改善箇所説明図

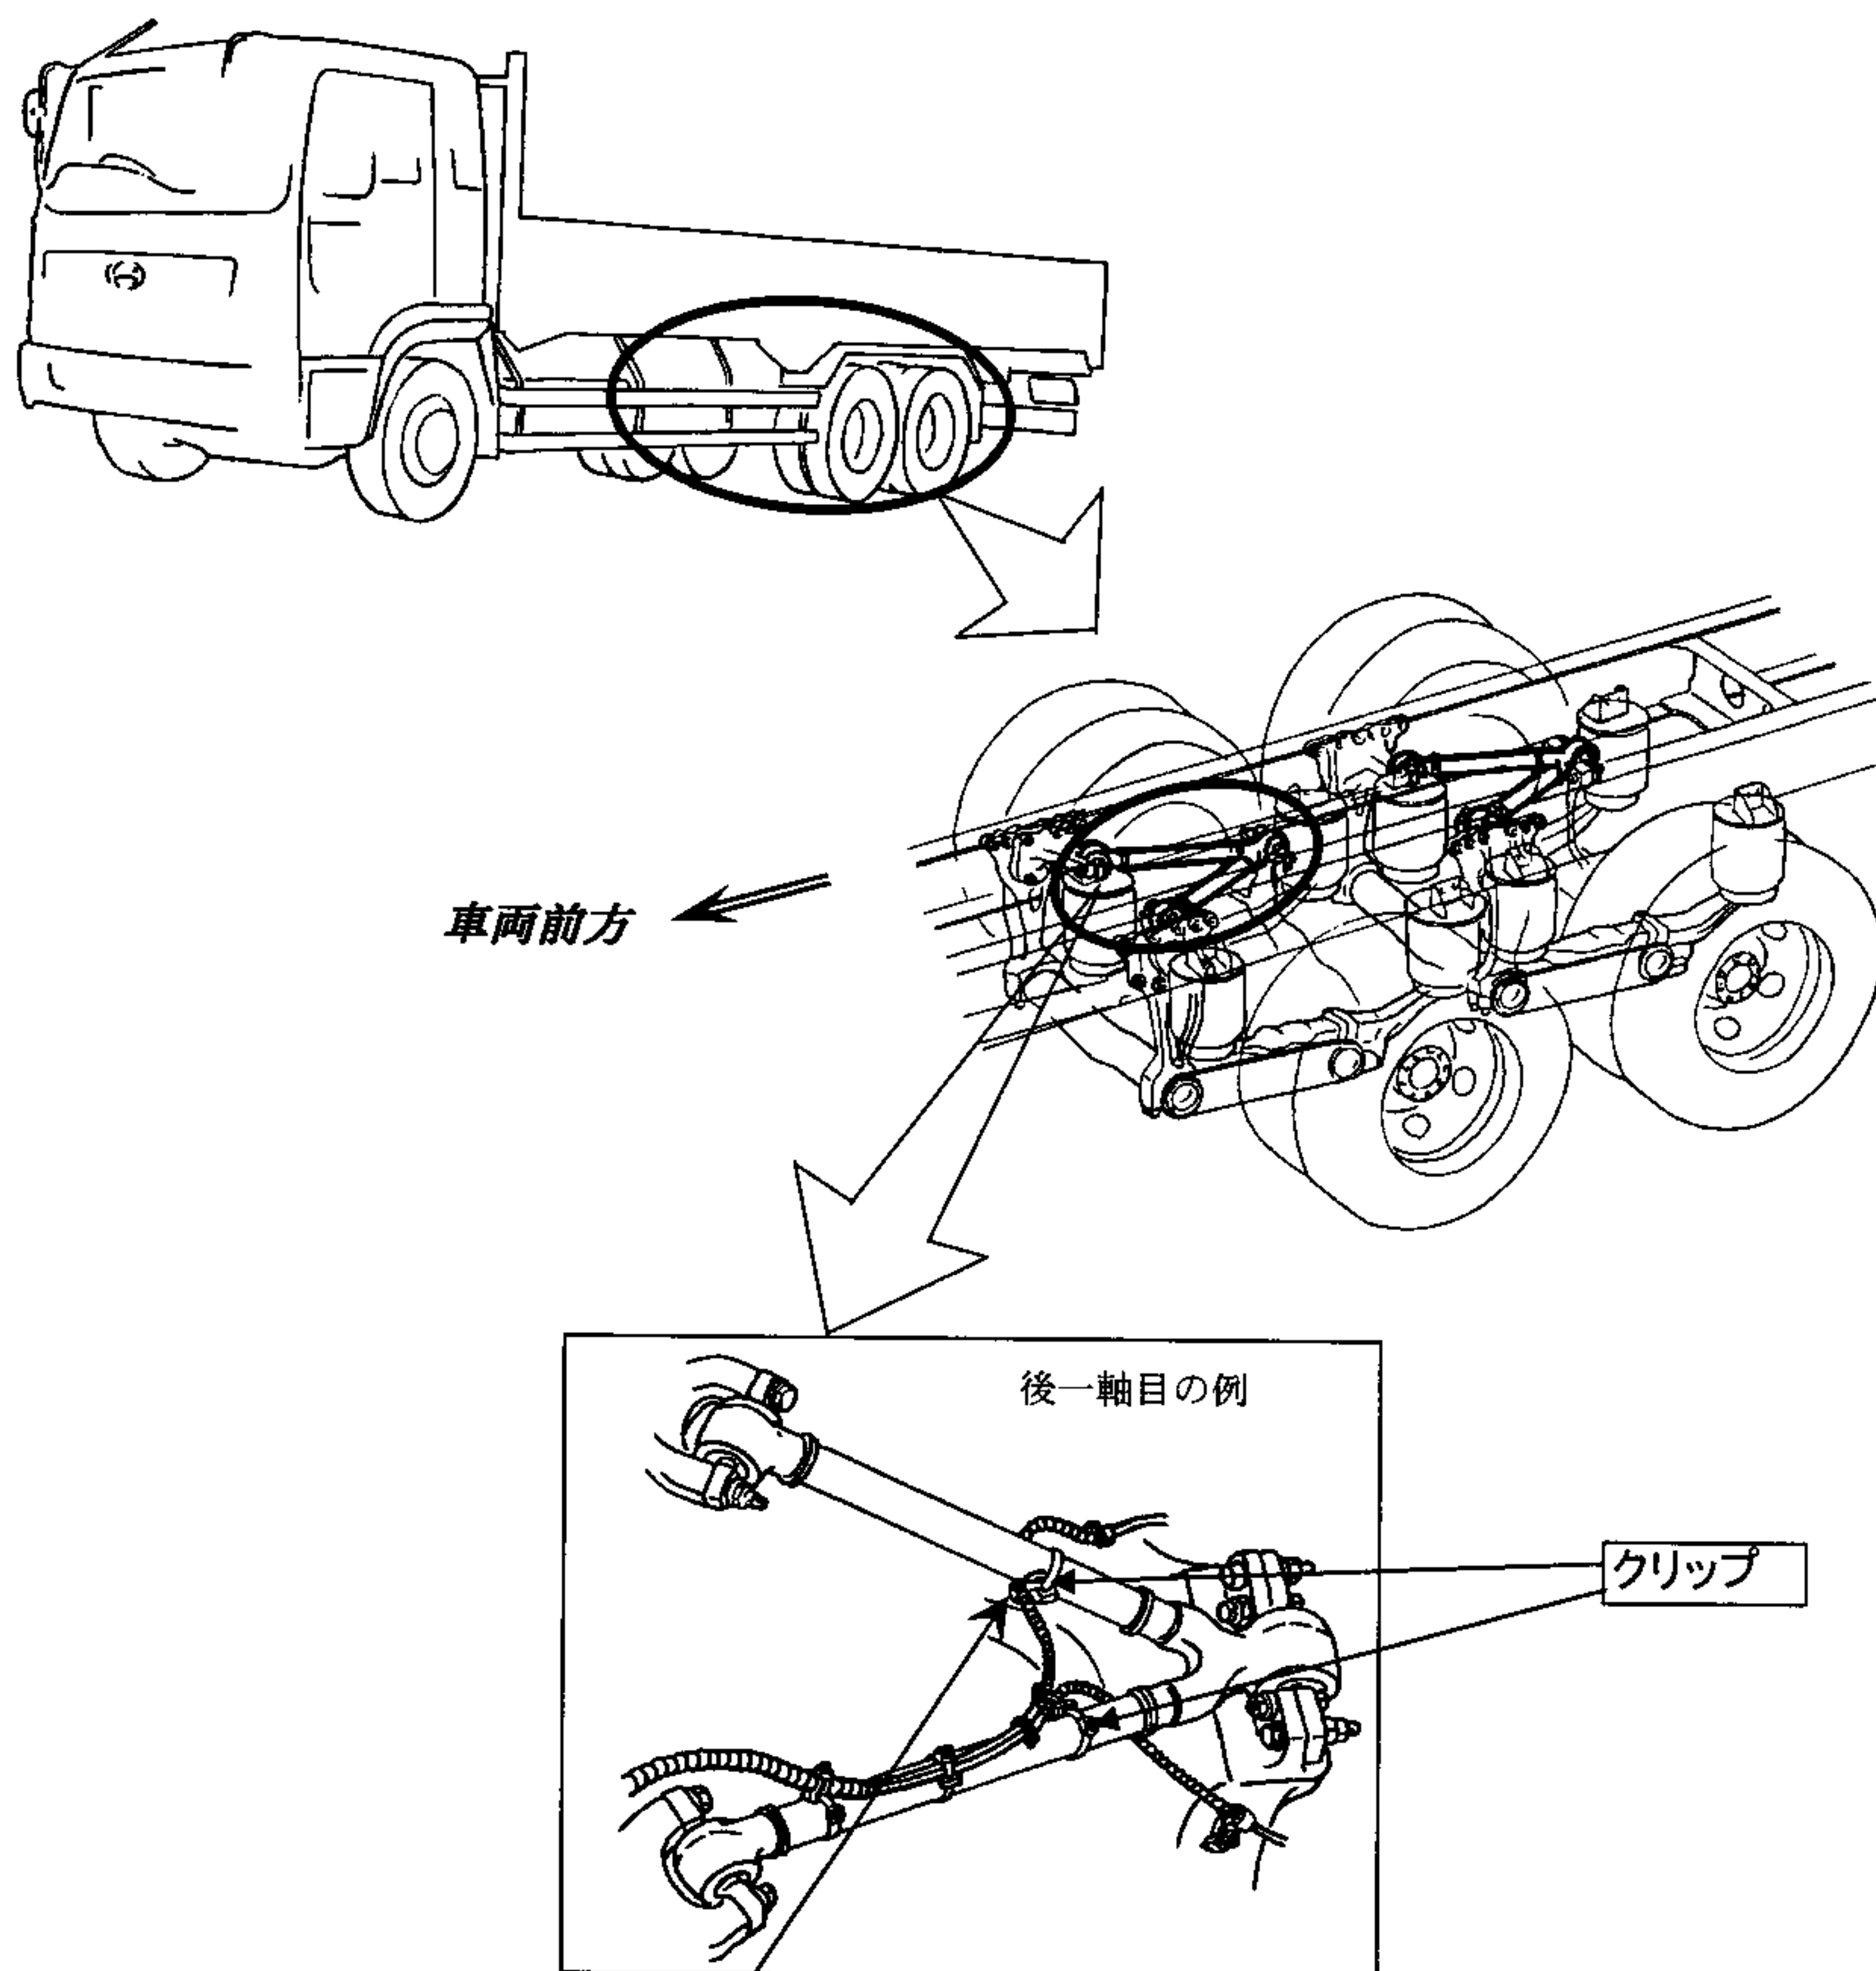
基準不適合発生箇所

駐車ブレーキ（ホイールパーキングブレーキ）用エア配管（ナイロンチューブ）の取り回しに余裕がないため、走行時やハイトコントロール作動時のリヤアクスルの上下動により、当該ナイロンチューブとVロッドが干渉するものがある。そのため、そのまま使用を続けると、当該ナイロンチューブが損傷して穴が開いて、エアが漏れるおそれがある。

改善の内容

全車両、ナイロンチューブを点検し、損傷しているものは新品に交換する。
また、クリップを対策品に交換し、当該ナイロンチューブの取り回しに余裕をもたせるよう適切な位置に変更する。
